改善箇所説明図

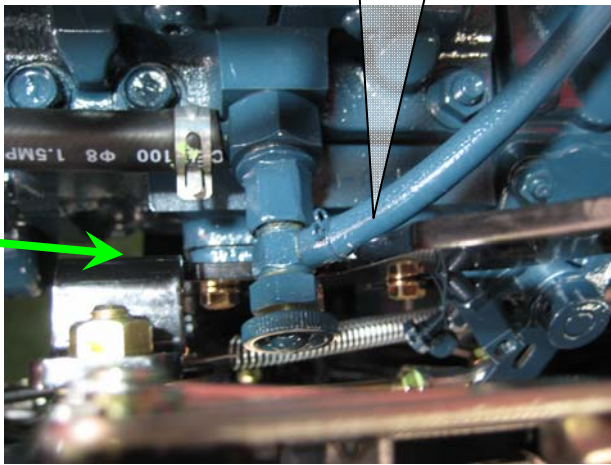
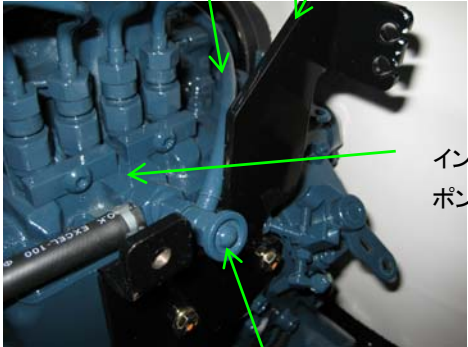
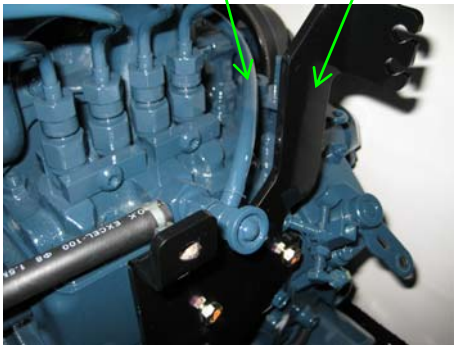
農業用薬剤散布車の燃料装置において、原動機にあるインジェクションポンプの燃料エア抜き用ホロースクリューからインジェクションノズルに配管されている燃料チューブが、アクセルワイヤーリンクベースと干渉し、そのままの状態で使用を続けると、当該燃料チューブが損傷し、燃料が漏れ、最悪の場合、火災になるおそれがある。

改善前	改善後
燃料チューブ アクセルワイヤーリンクベース インジェクションポンプ 燃料エア抜き用ホロースクリュー 	燃料チューブ アクセルワイヤーリンクベース  <u>改善措置の内容</u> 全車両、アクセルワイヤーリンクベースを対策品と交換するとともに、燃料チューブを新品と交換する。
